取引先各位

製造販売元：株式会社カネカ
販売元：株式会社カネカメディックス

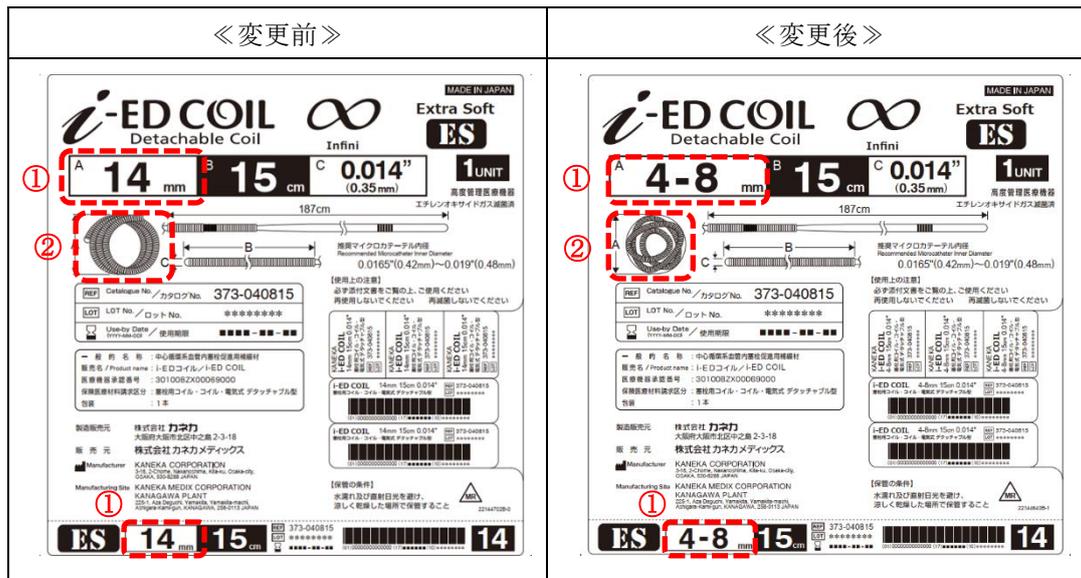
変更時期： 2020年9月以降順次 (ロット番号：KR080269 より) 出荷状況により多少時期が変動します。
注) 変更後暫くは、変更前品と変更後品が混在いたします。
